CIRCULAR CON CONSULTA N° 9

LICITACIÓN PÚBLICA NACIONAL E INTERNACIONAL ADIF N° LP80/2016

“OBRA: MODERNIZACIÓN, RENOVACIÓN Y AMPLIACIÓN DE LA PLAYA DE ESTACIÓN RETIRO - FFCC GRAL. MITRE E INTEGRACIÓN CON EL FFCC GRAL. SAN MARTÍN

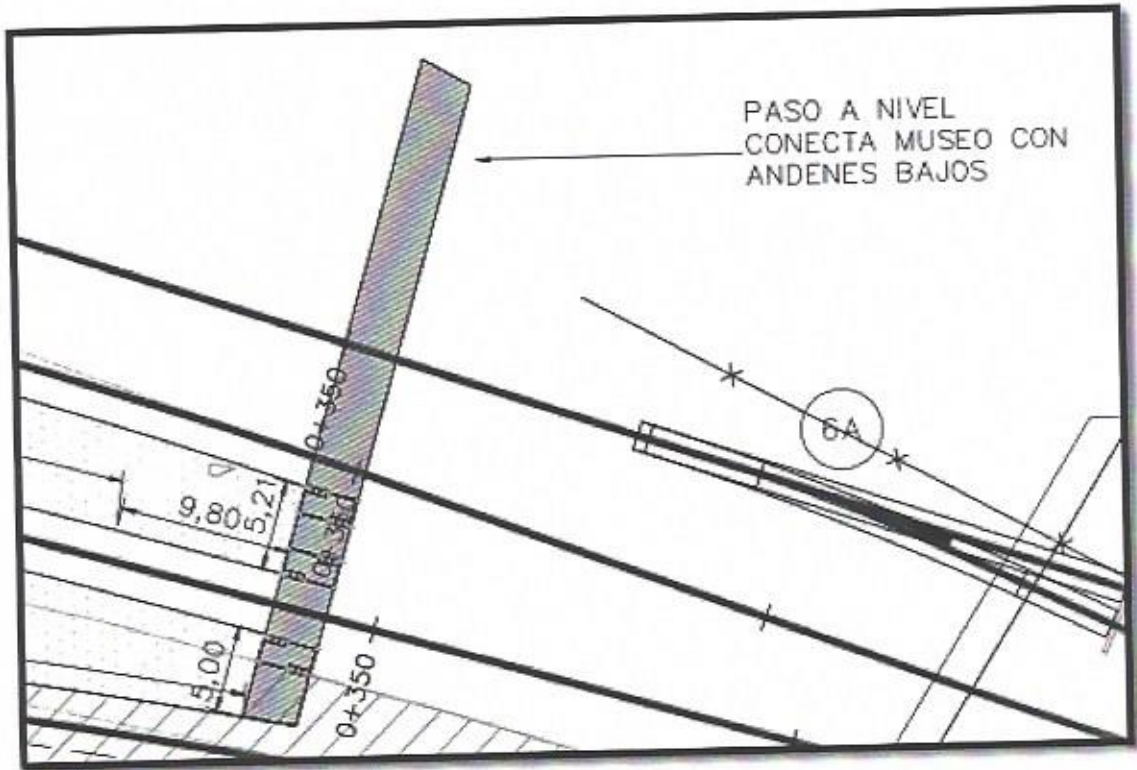
En la memoria descriptiva está especificado que el trabajo de la Vía en sector del Puerto será un mejoramiento con un cambio del 25% de los durmientes, mientras que en la sección del PET habla de una renovación total de la Vía en sector del Puerto, se solicita tipo de trabajo a implementar en dicho sector.

Deberán realizarse las tareas enunciadas en el Capítulo 9 de la Sección 4 del PCP.

Los dos pasos peatonales a ejecutar son los indicados en el plano LGM-GM1-P-EST-RETIRO R2.

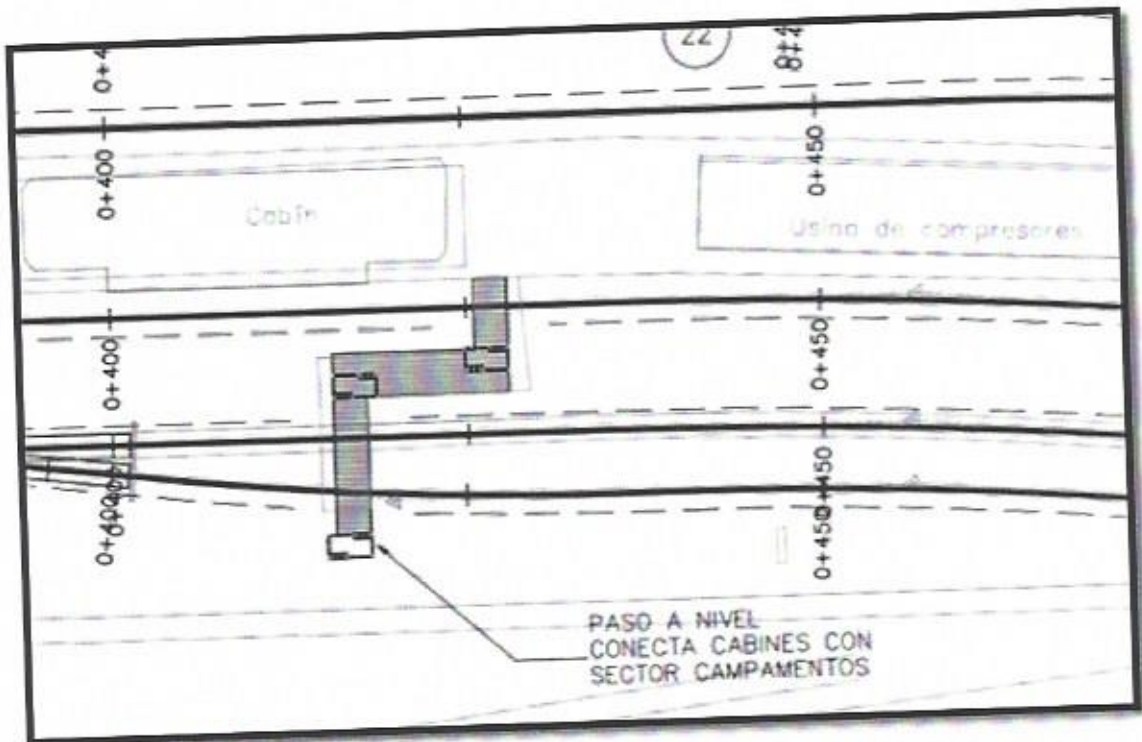
En el Plano Anexo de "Paso Peatonal" se especifican 3 PAN peatonales a renovar en "Vía 1", "Vía 2" y "Vía a Paragolpe"; sin embargo, en la Planilla de Cotización sólo se especifican 2 PAN peatonales a renovar, se solicita aclarar cuantos son los PAN que se deben renovar.

Se habla de un único Paso Peatonal, pero en el esquema de vía se ven dos, uno en las vías 10, 11 y 12 futuras (Conecta Museo con andenes bajos), y otro en vías 1 y 2 futuras (conecta cabines con sector Campamento). Favor de aclarar cuál es el que se requiere instalar dentro del alcance de la presente licitación.

Remitirse a respuesta de consulta 4.
